Petrel 1 e 2/Perdix/Perdix AI/NERD 2 Shearwater

Note sulla versione v71 del firmware

VERSIONE 71 10.09.2019

Il GF di superficie corrisponde al Gradient Factor in caso di risalita immediata in superficie.

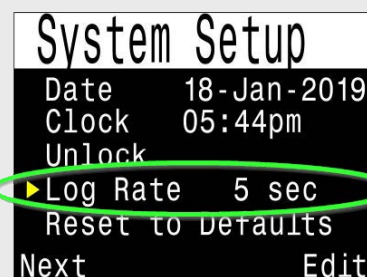
Aggiunta la schermata del GF di superficie. Visualizza il Gradient Factor in caso di risalita immediata in superficie. Questo valore è diverso dal GF99, che indica il Gradient Factor alla profondità attuale. È disponibile:

- Sulle schermate informative standard (premendo alcune volte il pulsante destro).
- Può essere configurata su posizioni vuote della schermata principale.
- Può essere configurata in sostituzione dell'NDL (visualizzata al posto dell'NDL quando si rende necessaria la decompressione).

Nuove opzioni di decompressione in modalità OC Rec

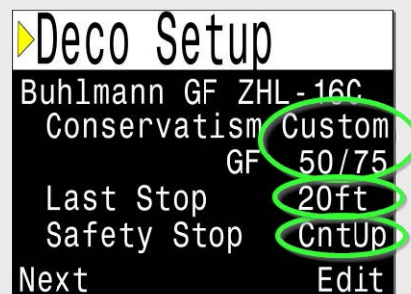
Consente all'utente di selezionare una profondità di 6 m/20 ft per l'ultima sosta in modalità OC Rec. In precedenza l'ultima sosta in modalità OC Rec era sempre a 3 m/10 ft.

Il conteggio di Deco terminata comincia al termine della decompressione.

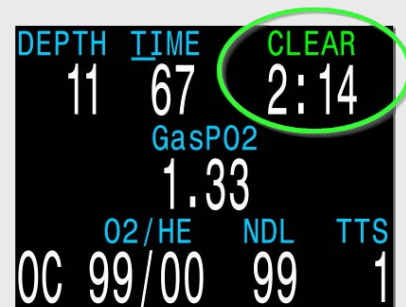
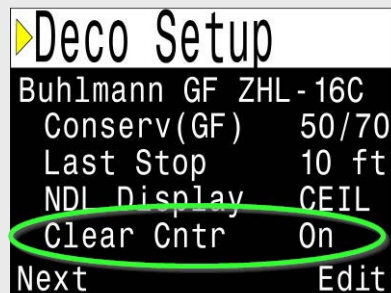
È stata aggiunta un'opzione di conteggio incrementale per la funzione di Deco terminata.

Disponibile nelle modalità OC Tec, CC/BO e OC Rec. Nella modalità OC Rec è visualizzata al posto della sosta di sicurezza. Nelle modalità Tec è facoltativa.

Al termine della decompressione inizia il conteggio da 0. È utile per dilazionare ulteriormente le tempistiche di risalita dopo le soste di decompressione obbligatorie. Se l'immersione non richiede decompressione, il contatore parte quando si entra nell'area della sosta di sicurezza (cioè a una profondità inferiore a 6 m/20 ft).

La "PPO2 MOD OC" sostituisce la "PPO2 massima OC" con un comportamento diverso. Leggere attentamente la descrizione sulla sinistra!

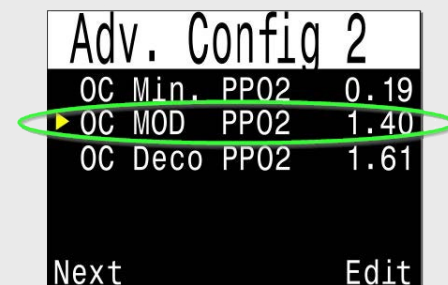
Sono state modificate le opzioni del limite della PPO2 per la modalità OC Tec.

In precedenza, c'era un'impostazione di "PPO2 massima OC" definita solo in presenza del messaggio di "PPO2 alta", indipendentemente dalla fase dell'immersione (per esempio, profondità massima o sosta di decompressione). Ciò creava confusione per molti utenti che, ragionevolmente, presumevano che si trattasse del limite di "profondità massima" e lo impostavano su 1,40. Questo attivava le avvertenze durante la decompressione quando la PPO2 raggiungeva il livello di 1,60.

Adesso la funzione "PPO2 massima OC" è stata rimossa e sostituita con l'impostazione "PPO2 MOD OC". L'impostazione della MOD si applica solo alla fase della profondità massima. Quando si arriva entro 7,5 m/25 ft da una sosta di decompressione obbligatoria, il computer usa il limite di "PPO2 Deco OC" invece del limite di "PPO2 MOD OC". Questo limite viene impostato anche quando si verifica il cambio predittivo al gas di decompressione. Inoltre, se il gas attuale ha una percentuale di ossigeno uguale o superiore all'80%, viene usato il limite di decompressione poiché si presume che si tratti di un gas di decompressione.

In seguito all'aggiornamento, il valore "PPO2 MOD OC" è impostato su 1,40 ATA mentre la "PPO2 Deco OC" resta invariata. I valori predefiniti sono:

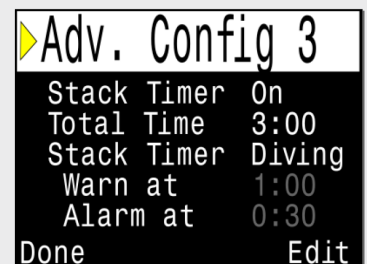
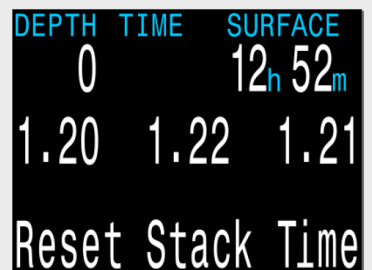
NEW Integrazione di caratteristiche della versione v46 di NERD 2 in tutti i modelli.

Ciò include la funzione "Tempo filtro" (il timer della durata del filtro CO₂). Tempo filtro è disponibile solo in modalità circuito chiuso (CC). Questa funzione esegue un conto alla rovescia durante le immersioni. L'utente può azzerarla manualmente quando sostituisce il filtro. Il tempo totale può essere modificato dall'utente. L'avvertenza a 1h00min e l'avvertenza a 0h30min sono parametri fissi.

Aggiunta di un'immagine personalizzata all'avvio di Perdix

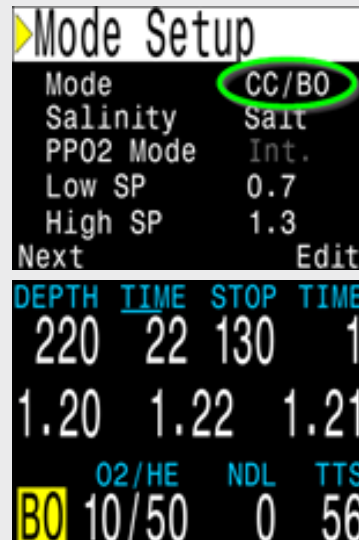
Come schermata di avvio di Perdix è possibile usare un'immagine personalizzata. Le dimensioni dell'immagine non devono superare 320x240 pixel. Per caricare le immagini è necessaria l'applicazione Shearwater Desktop versione 2.5.4 o successiva.

Adesso il grafico a barre dei modelli tissutali è visualizzato sulla schermata Tissues Restored (Modelli tissutali ripristinati)

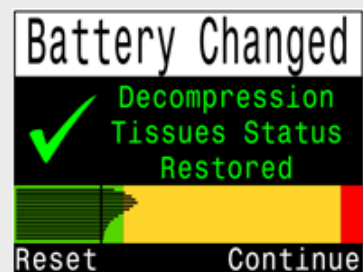
Dopo la sostituzione della batteria, l'attuale saturazione dei modelli tissutali è indicata sulla schermata Tissues Restored (Modelli tissutali ripristinati).

Il menu di impostazione della direzione della bussola è stato spostato per ridurre il numero di pressioni del pulsante. Inoltre, la bussola può ora essere visualizzata durante l'impostazione della direzione. Funzionamento: durante la visualizzazione della bussola, premendo il pulsante sinistro si richiama il menu "Exit/Mark" (Uscire/Impostare). A questo punto premendo il pulsante destro si imposta la direzione della bussola, mentre premendo il sinistro si torna alla schermata principale. In precedenza, per impostare la direzione della bussola era necessario navigare ai normali menu.

Ora è visualizzata la deviazione tra la direzione attuale e quella impostata (in questo esempio è pari a 16°)

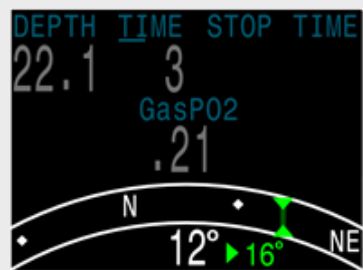
Quando si imposta una direzione, il display visualizza ora l'angolo di deviazione tra la direzione attuale e quella impostata. Questo è utile per navigare rotte più complesse. Per esempio, una rotta quadrata richiede svolte di 90°, mentre una triangolare richiede svolte di 120°.

Sulla pagina “Bus Devices” (Dispositivi Bus), scegliere “View” (Visualizza) per visualizzare maggiori informazioni e impostazioni

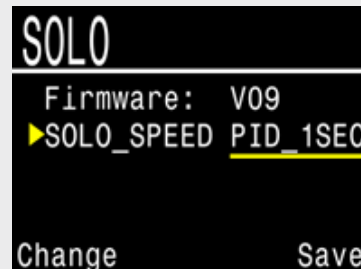
NEW Aggiunto supporto per la modifica delle impostazioni sulle schede periferiche.

Per esempio, sulla scheda SOLO (solenoid e controller dell’ossigeno) l’impostazione Solenoid Speed (Velocità solenoide) può essere regolata. Andare alla pagina “Bus Devices” (Dispositivi Bus) su Petrel per accedere alle schede periferiche. Le impostazioni visualizzate qui vengono salvate sul dispositivo periferico.

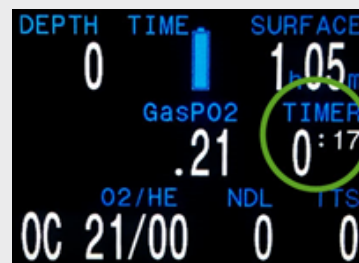
Il valore numerico (azimut) attuale della bussola è visualizzato nel menu "Mark Heading" (Impostazione direzione).
